**Oggetto:** [ID: 8938] **Procedura di Valutazione di Impatto Ambientale (V.I.A.), ai sensi dell'art. 23 del D.Lgs. 152/2006, e s.m.i, relativa al progetto "Impianto fotovoltaico denominato "SAM-SE", della potenza di 24,49 MW, di un sistema di accumulo e delle relative opere di connessione alla R.T.N., da realizzarsi nei comuni di Samassi e Serrenti (SU)". Proponente: Società Energysamse S.r.l. - Autorità Competente: Ministero dell'Ambiente e della Sicurezza Energetica (M.A.S.E.). Comunicazione**

**Oggetto:** [ID: 8938] Procedura di Valutazione di Impatto Ambientale (V.I.A.), ai sensi dell'art. 23 del D.Lgs. 152/2006, e s.m.i, relativa al progetto "(Impianto fotovoltaico denominato "SAM-SE", della potenza di 24,49 MW, di un sistema di accumulo e delle relative opere di connessione alla R.T.N., da realizzarsi nei comuni di Samassi e Serrenti (SU). Proponente: Società Energysamse S.r.l. - Autorità Competente: Ministero dell'Ambiente e della Sicurezza Energetica (M.A.S.E.). Comunicazioni riguardanti la mancata possibilità di verifica sull'eventuale presenza di usi civici nei terreni interessati dal progetto - Osservazioni e richiesta integrazioni.

[ID: 8938] Procedura di Valutazione

- 01 Schematizzazione Interferenze Opere SIMR
- 02 Schema Tipo Attraversamento Condotta
- 03 Schema Tipo Attraversamento Canale
- 04 Schema Tipo Parallelismo Condotta
- 05 Schema Tipo Parallelismo Canale

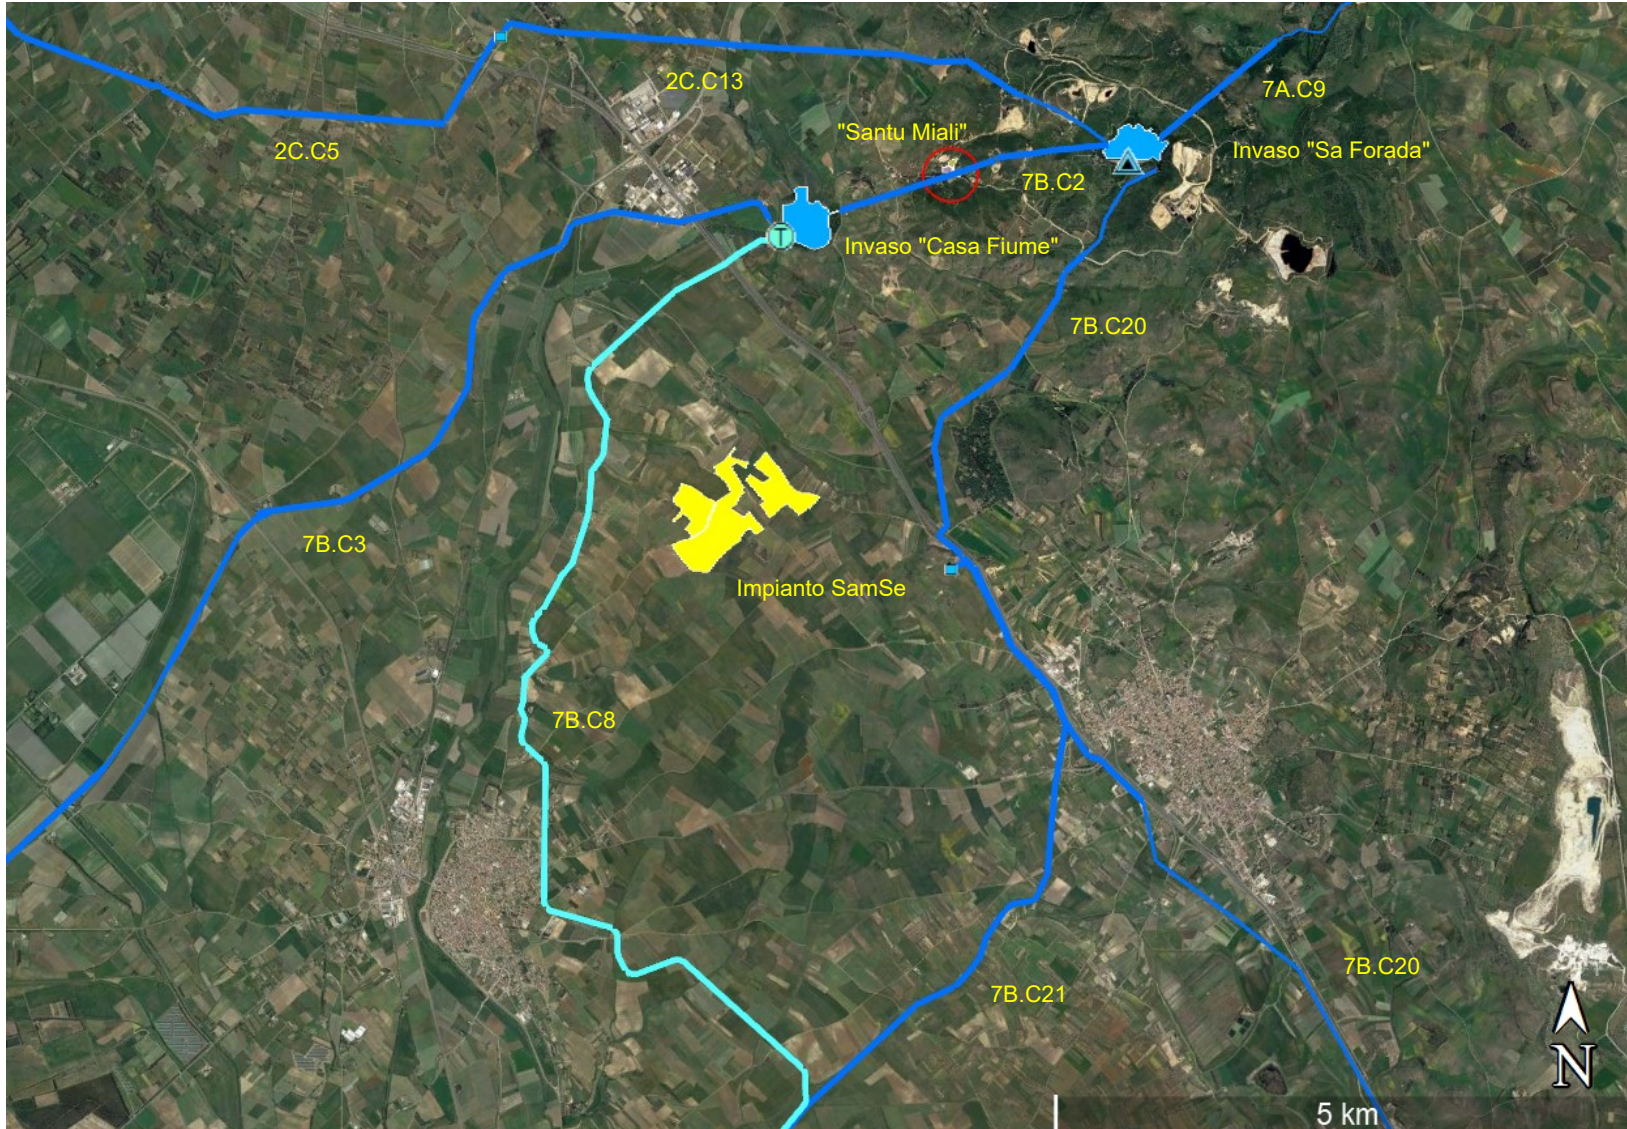
3. nell'ambito territoriale in cui è ubicato l'impianto, insistono le seguenti opere del SIMR (si veda schematizzazione dell'Allegato 01):
- a. Canale adduttore Principale del Flumendosa (Codice SIMR 7A.C9)

- k. Adduttore Distretti Irrigui Serramanna (Codice SIMR 7B.C21)
4. La schematizzazione di cui all'Allegato 01 mostra come, a causa dell'ubicazione geografica dell'impianto, le opere di connessione dello stesso alla rete elettrica nazionale, a seconda dell'ubicazione della futura Stazione Elettrica, possono coinvolgere direttamente le seguenti opere del SIMR:

- a. Ripartitore Serrenti (Codice SIMR 7B.C20)
  - b. Adduttore Distretti Irrigui Serramanna (Codice SIMR 7B.C21)
  - c. Canale ripartitore Sud – Est 1° Tronco (Codice SIMR 7B.C8)

- d. Galleria di Restituzione da Sa Forada a Invaso "Casa Fiume" (Codice SIMR 7B.C2)
- andando a generare l'attraversamento di canali a pelo libero e/o di condotte di grande diametro, per i quali non si rinviene alcun riferimento negli elaborati progettuali.

La verifica della compatibilità delle opere in progetto con quelle del SIMR è rinviata all'acquisizione e all'esame degli elaborati di dettaglio sulla risoluzione delle interferenze con le opere del SIMR.

Detti elaborati dovranno includere una relazione illustrativa delle soluzioni tecnologiche adottate nonché gli elaborati grafici (planimetrie, sezioni, particolari costruttivi, ecc), debitamente quotati e in adeguata scala di rappresentazione, da cui siano desumibili ingombri, diametri, altezze e profondità nonché le caratteristiche strutturali e prestazionali dei manufatti e dei dispositivi proposti.

ALLEGATO 02

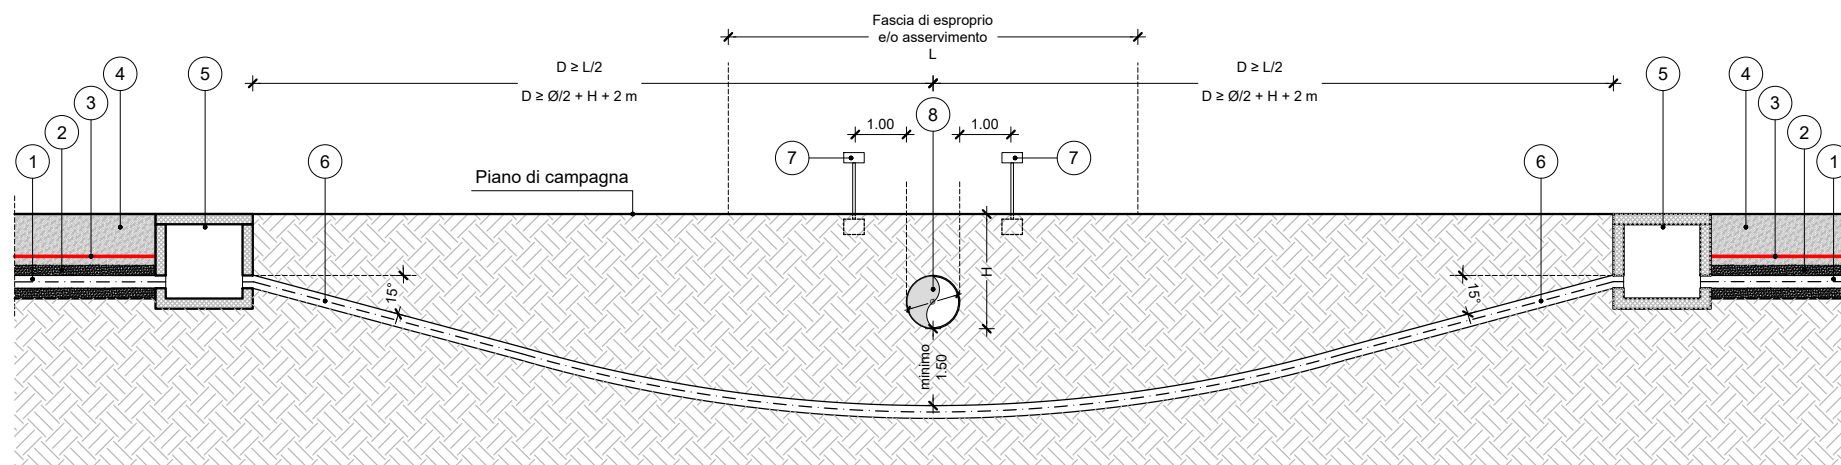
Le modalità di superamento delle interferenze (parallelismi e/o attraversamenti) dovranno essere coerenti con le soluzioni tipo allegate (si vedano gli allegati 02, 03, 04, 05). In particolare, nell'ipotesi di attraversamento di canali o di condotte SIMR, mediante la tecnica di "spingi tubo" o mediante la trivellazione orizzontale controllata (TOC) o similari, dovrà essere rispettata la distanza minima di 1,50 m tra l'estradosso

del controtubo a protezione dei cavi elettrici e l'estradosso della condotta o della soletta di fondo del canale, misurata tra le superfici affacciate dei due sottoservizi.
